חוות דעת הנדסית - בדק בית

מספר דוח: 1978

סוג הנכס: דירת מגורים יד שניה, 5 חדרים

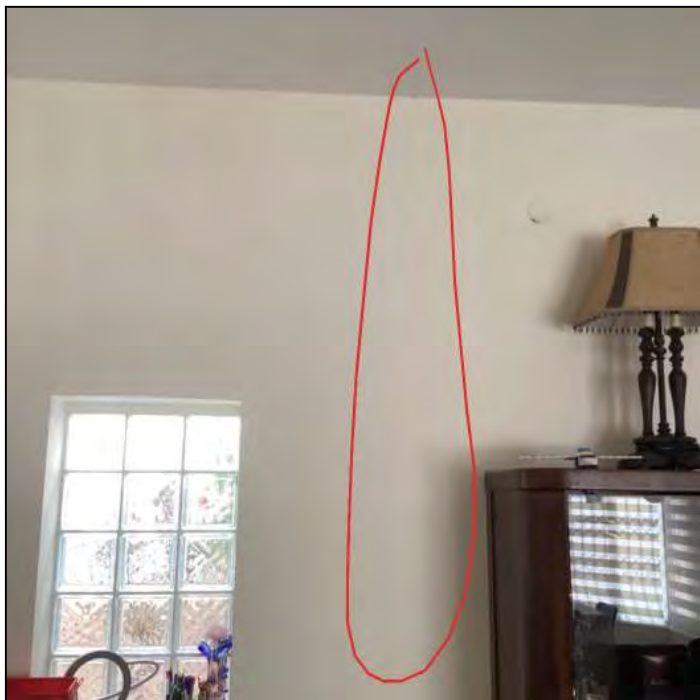
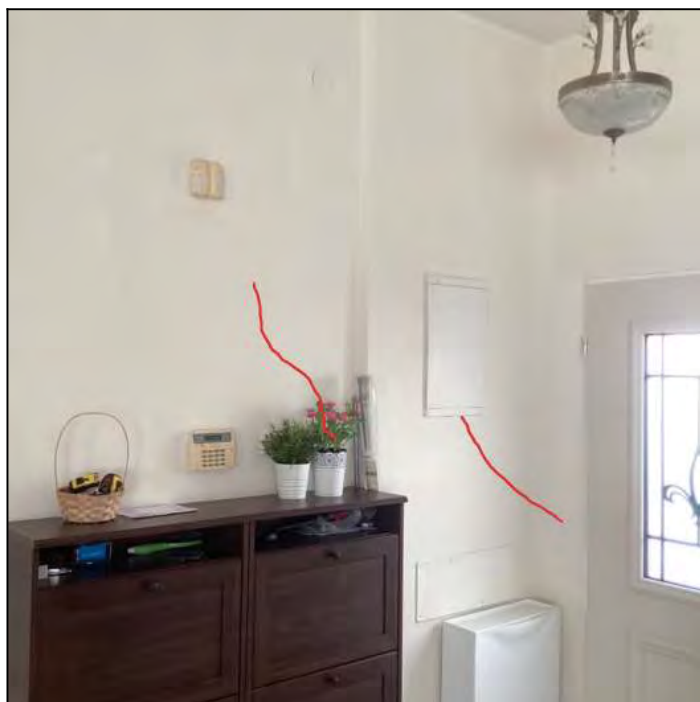
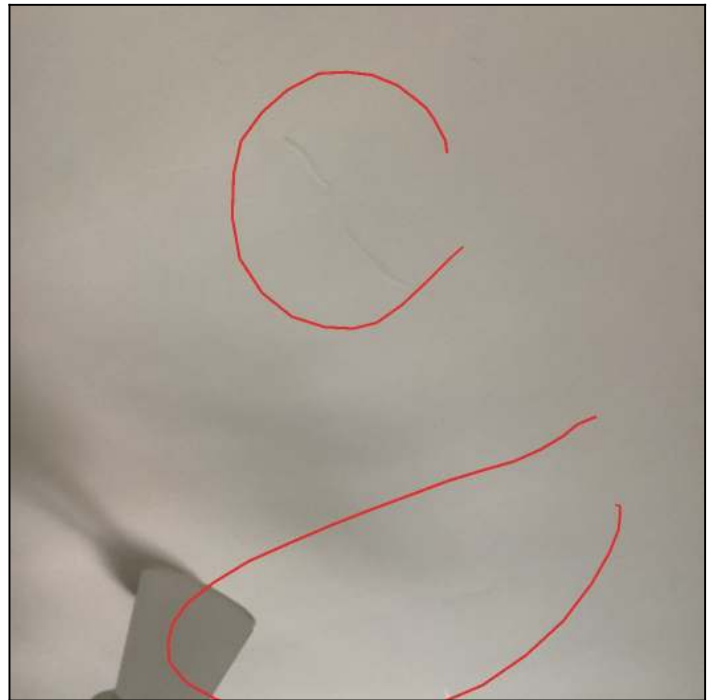
1.1 ממצא	סדקים בטיח
מיקום	כלל הבית
המלצה	יש לחרוץ מחדש את אזור הסדק ולתקן על פי דרישות התקן (מומלץ - לפתוח את הסדק עד רוחב 1-2 ס"מ, לנקות וליישם קלסימו, לאחר ייבוד הקלסימו יש להדביק רשת פיבן באמצעות שפכטל אמריקאי, לאחר מכן לשייף למרוח חומר מקשר (פריימר) ולצבוע מחדש)
תקן	[תקן 1920 חלק 2 סעיף 3.1]
מחיר	4,850 ש"ח (מחיר ליחידה: 4,850 ש"ח, כמות: 1 קומפ')

המון סדקים נימיים בחדר רחצה

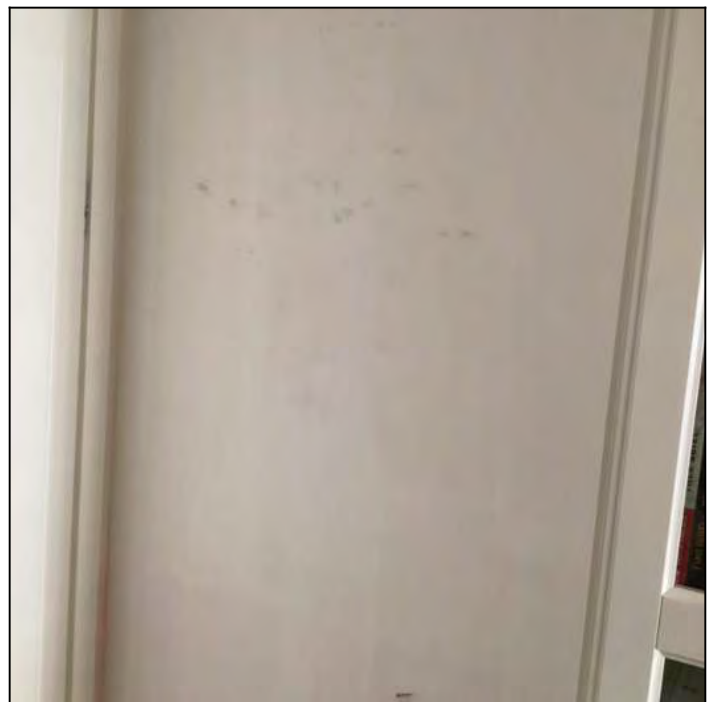
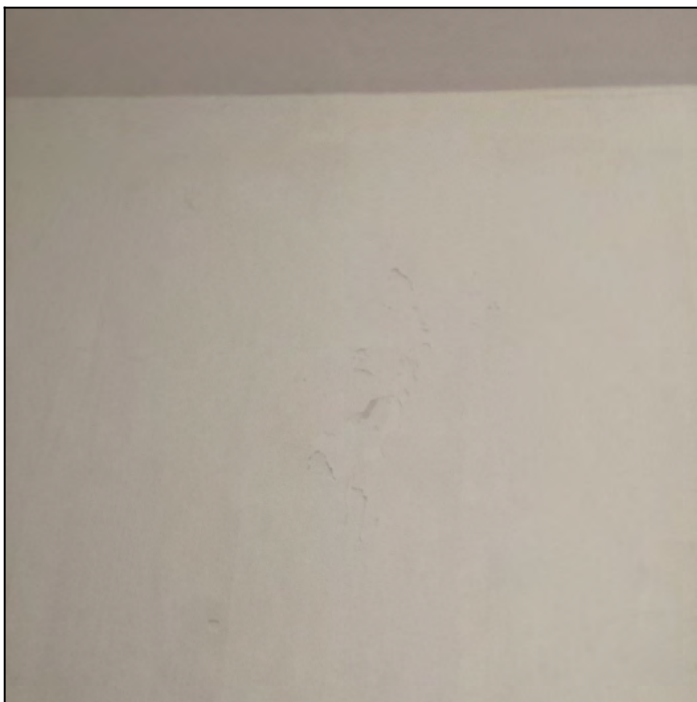
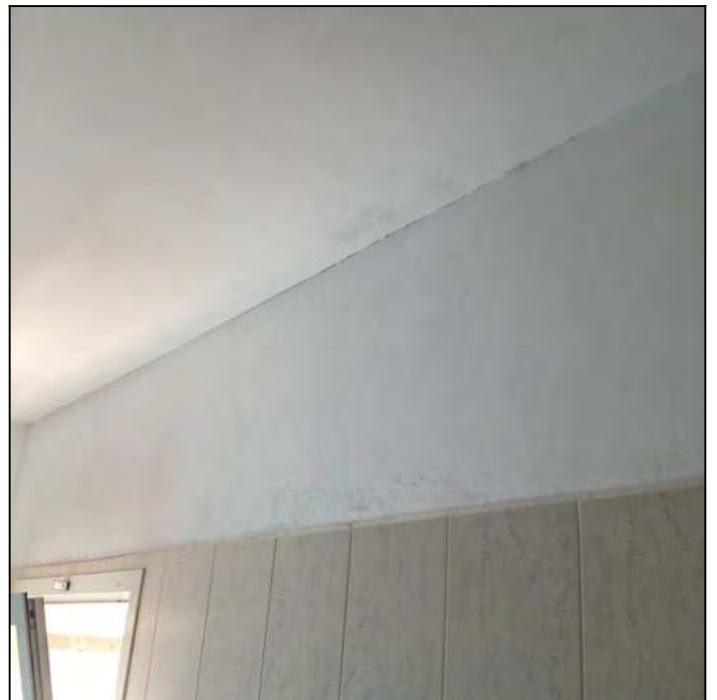
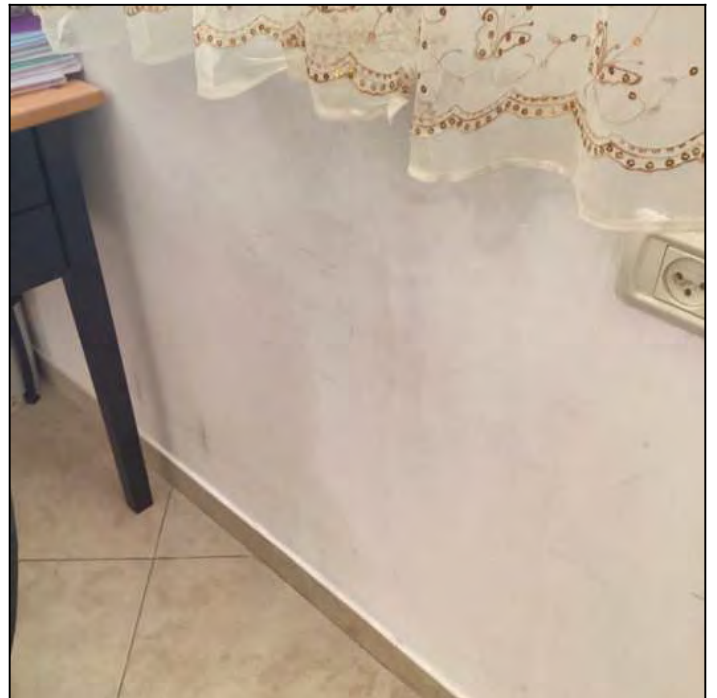
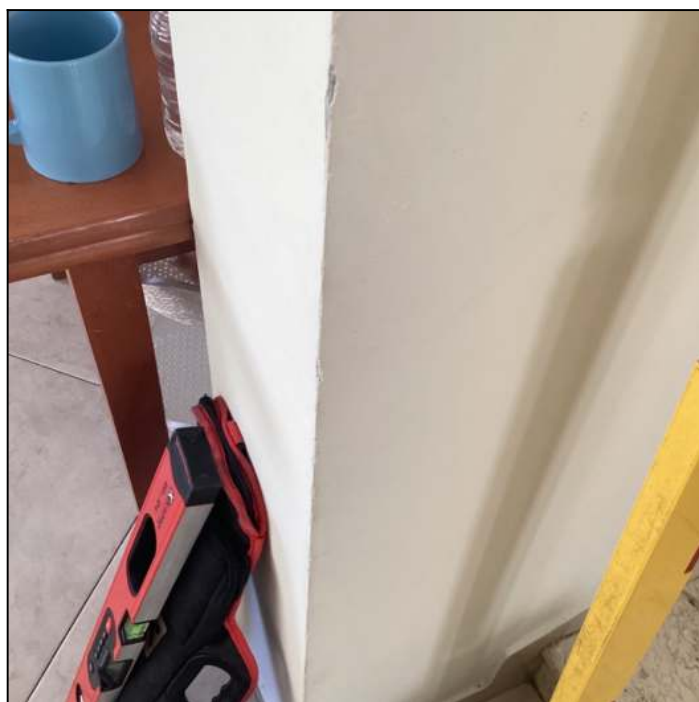
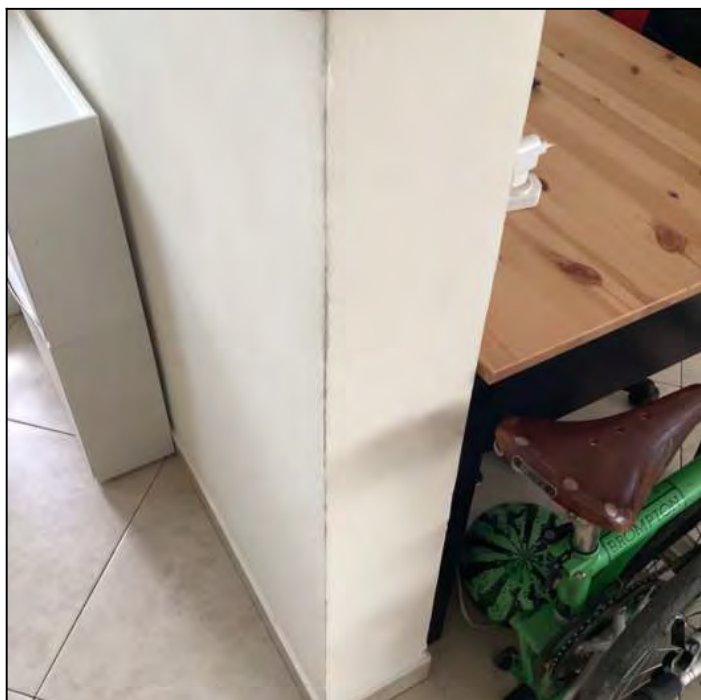
1.2 ממצא	מראה טיח/צבע לא אחיד.
מיקום	כלל הבית
הערה	התמונות מתארות דוגמאות של טיח וצבע לקויים אך הם לא כוללות את כלל הפגמים אשר יש בבית. יש לעבור על כלל הבית ולתקן בהתאם ללא יוצא מן הכלל.
המלצה	יש לבצע בכל חלקי הנכס תיקונים של טיח/שפכטל שיוף וצביעה מחדש בדגש על מקומות בהם בוצעו עבודות לא סופיות של צבע סופי תיקני/חוסר אחידות בגוון צבע/גלויות בטיח מחוסר שיוף כראוי/תיקונים צבע בולטים לעין - יש לתקן עד קבלת מראה אחיד ואסתטי ובהתאם לאיכות המקובלת בענף
מחיר	6,000 ש"ח (מחיר ליחידה: 6,000 ש"ח, כמות: 1 קומפ')

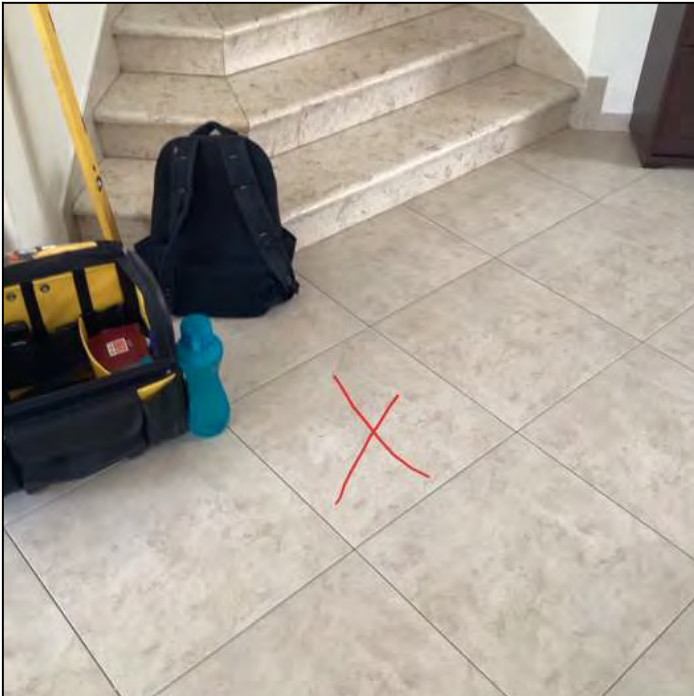
2.3 ממצא פגיעות ופגמים באריחים.	
מיקום	כלל הבית
הערה	בעקבות כך שהבית עם ריהוט יתכן כי ימצאו אריחים פגומים נוספים. לטענת בעל הדירה קיימים אריחים נוספים.
המלצה	נדרש לפרק ולהחליף האריחים הפגומים באריחים מאותו ספק, סדרה וקוד גוון תואם
תקן	[תקן 1555 חלק 3 סעיף 5.1.2]
מחיר	960 ש"ח (מחיר ליחידה: 960 ש"ח, כמות: 1 קומפ')

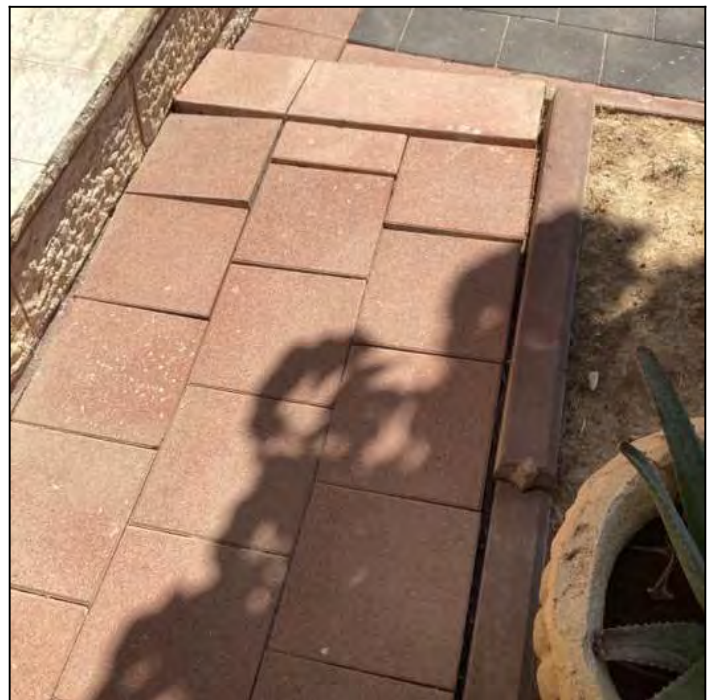
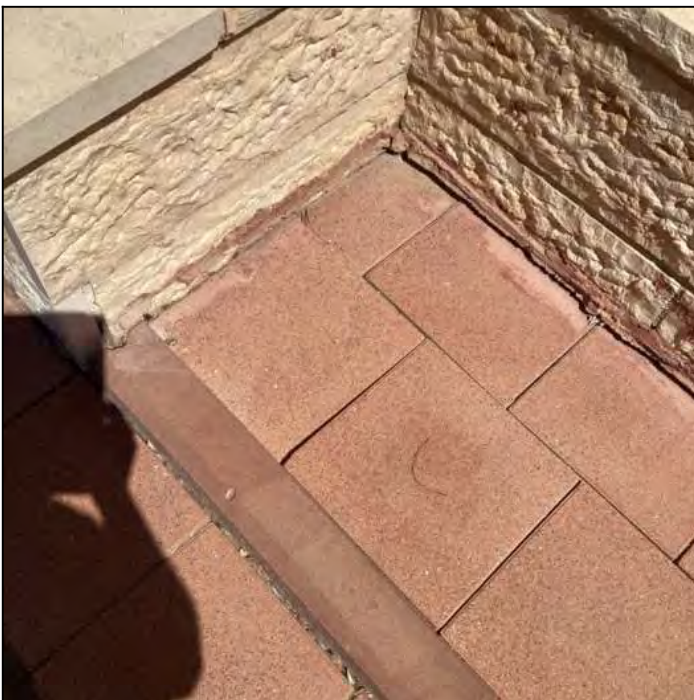
2.4 ממצא	אבנים משתלבות
מיקום	כניסה לחצר
המלצה	יש לפרק את שביל הגישה ולאחר מכן לכרות את העץ ולהוציא את השורשים מהאדמה שמתחת לשביל הגישה. לאחר מכן יש לבצע מחדש את שביל הגישה. באיזור הגז יש לפרק את האבנים לייצב את ביסוס הקרקע ולבצע מחדש בצורה תקנית.
מחיר	4,750 ש"ח (מחיר ליחידה: 4,750 ש"ח, כמות: 1 קומפ')

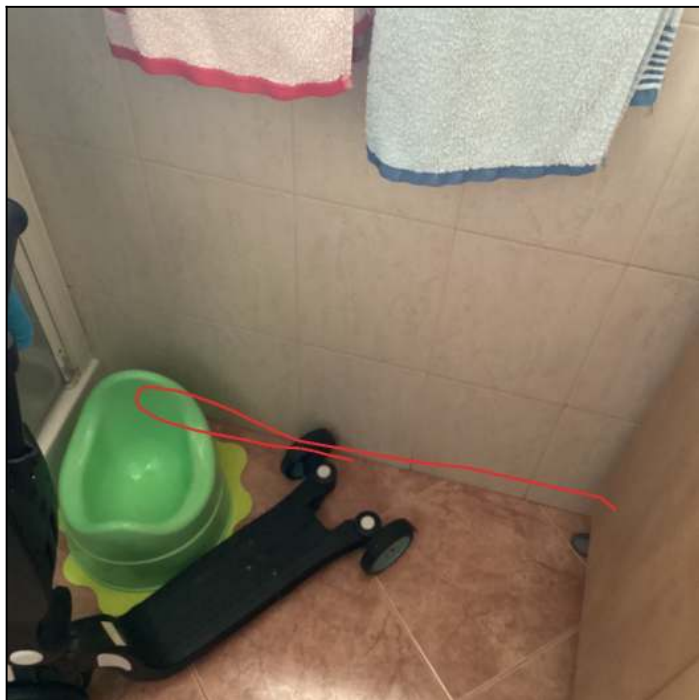
3.2 ממצא	מישקי ביינים - בין אריחי קרמיקה אופקיים ואנכיים לא בוצע בעזרת חומר איטום גמיש
מיקום	חדרי רחצה
הערה	מומלץ להחליף לחומר איטום גמיש. בין אמבטיה לקרמיקה האטום ישן ופגום לכן גם סביב האמבטיה יש להחליף.
המלצה	יש לחרוץ חומר קשיח ולבצע מילוי מישקי ביינים בעזרת חומר איטום \גמיש על פי התקן
תקן	[תקן 1555 חלק 2 סעיף 4.7.2 ציור 2 ו-5]
מחיר	1,200 ש"ח (מחיר ליחידה: 1,200 ש"ח, כמות: 1 קומפ')

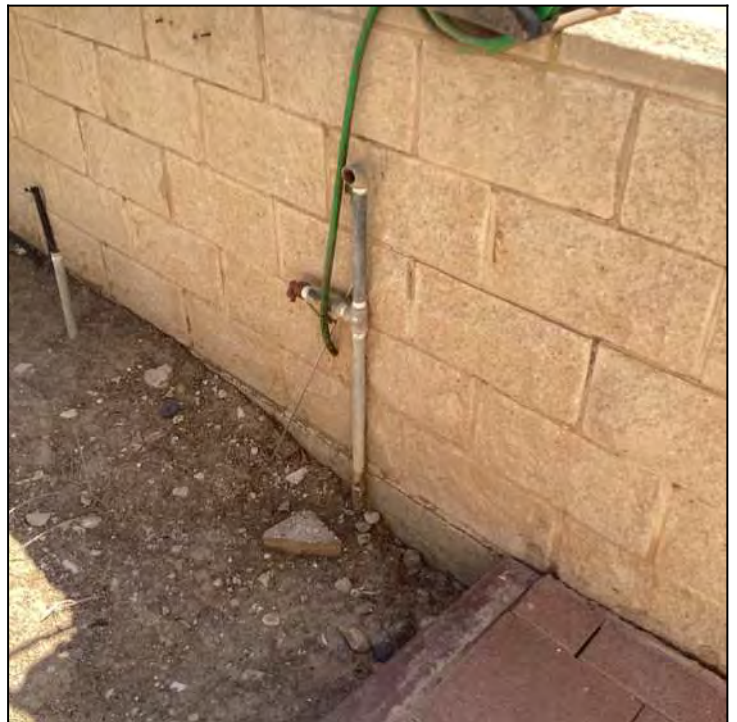
4.4 ממצא		נקודת מים לא פעילה
מיקום	חצר	
הערה	לטענת הלקוחה, בעל הבית ביטל את נקודת המים בעקבות נזילות.	
המלצה	יש לתקן את נקודת המים הקיימת או לחלופין לבצע נקודת מים חדשה.	
מחיר	1,350 ש"ח (מחיר ליחידה: 1,350 ש"ח, כמות: 1 קומפ')

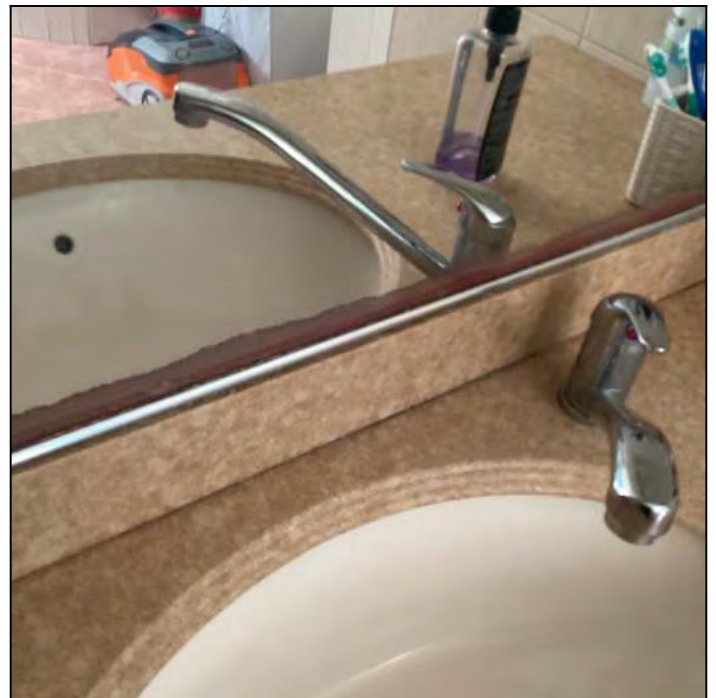
5.1 ממצא	פגמים במראה
מיקום	חדרי רחצה
המלצה	יש להחליף
מחיר	850 ש"ח (מחיר ליחידה: 850 ש"ח, כמות: 1 קומפ')

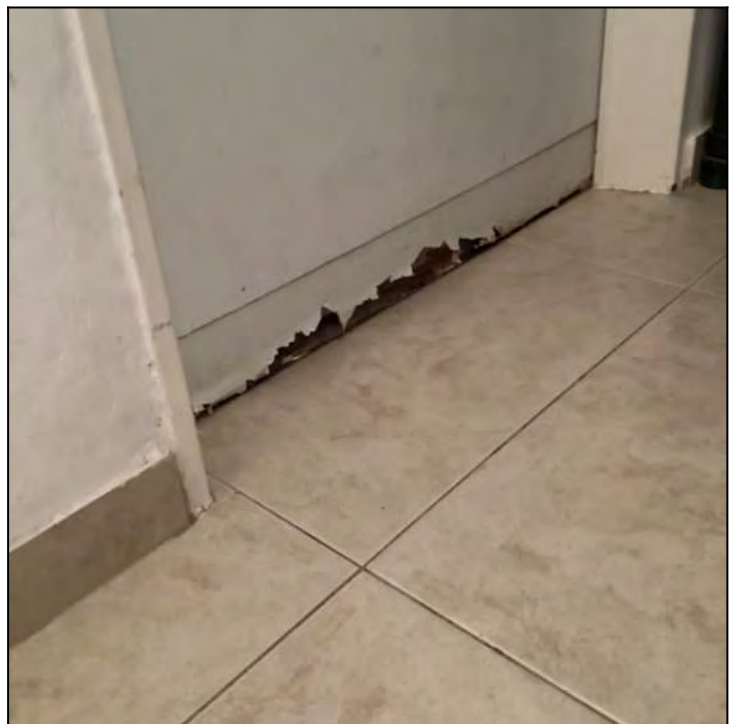
6.1 ממצא	פגמים במלבן דלת כניסה אחורית
מיקום	כניסה אחורית
הערה	נמצאה שבורה ומלאה חלודה.
המלצה	יש להחליף.
תקן	[תקן 23 חלק 3 סעיף 3.4.2.2]
מחיר	2,500 ש"ח (מחיר ליחידה: 2,500 ש"ח, כמות: 1 קומפ')

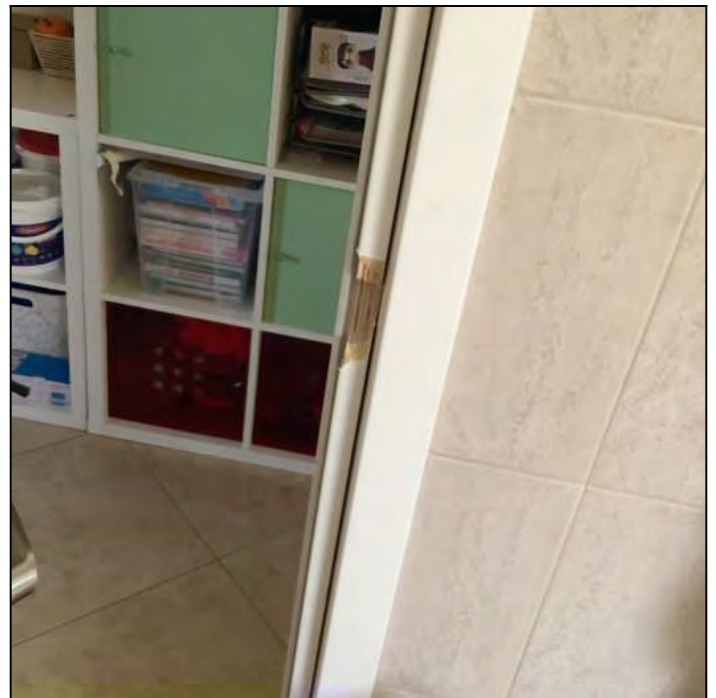
7.1 ממצא	פגמים משקופי דלת חדר הרחצה וחסר מנגנון נעילה
מיקום	חדר רחצה כללי
המלצה	יש להחליף את כלל משקופי הדלת ולהשלים מנגנון נעילה
מחיר	950 ש"ח (מחיר ליחידה: 950 ש"ח, כמות: 1 קומפ')

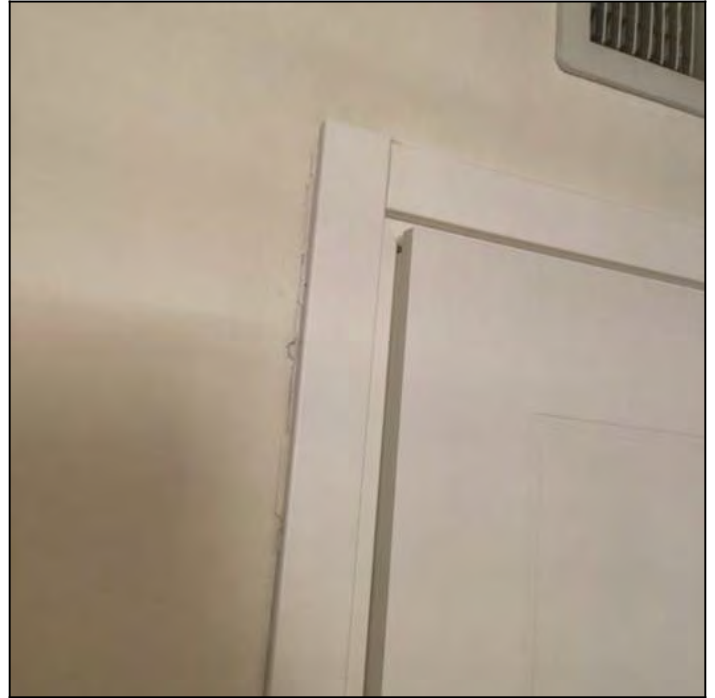
7.3 ממצא	משקוף הדלת לא מקובע לקיר באופן תקני
מיקום	כלל הבית
המלצה	יש להדביק את המשקוף בצורה תקנית ובטוחה
מחיר	300 ש"ח (מחיר ליחידה: 300 ש"ח, כמות: 1 קומפ')

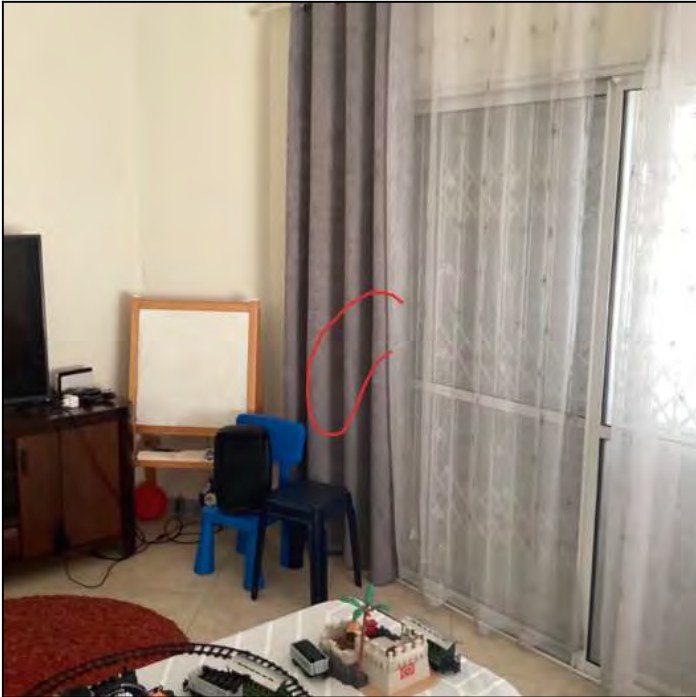
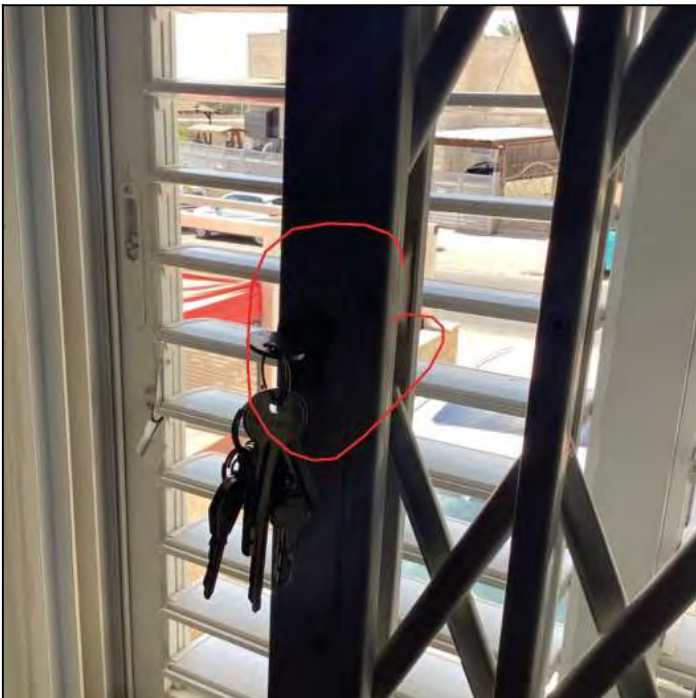
8.1 ממצא	נעילה תקולה
מיקום	כלל הבית
המלצה	יש לתקן ואם לא ניתן יש להחליף מגננון נעילה
מחיר	1,850 ש"ח (מחיר ליחידה: 1,850 ש"ח, כמות: 1 קומפ')

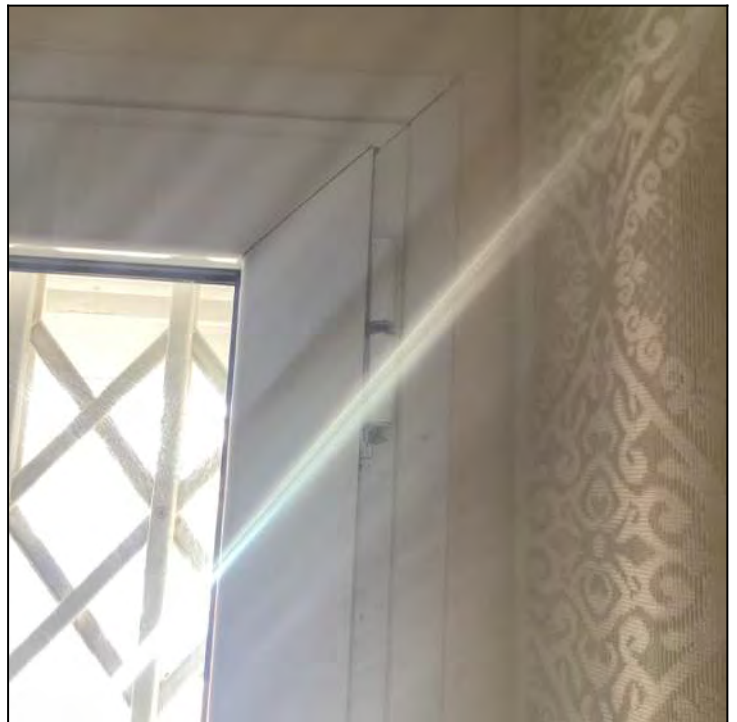
8.4 ממצא		מנגנון החלון לא מאפשר פתיחה וסגירה תקינים
מיקום	ממ"ד	
הערה	המחיר מתייחס לתיקון	
המלצה	יש לתקן ובמידת הצורך להחליף	
מחיר	320 ש"ח (מחיר ליחידה: 320 ש"ח, כמות: 1 קומפ')
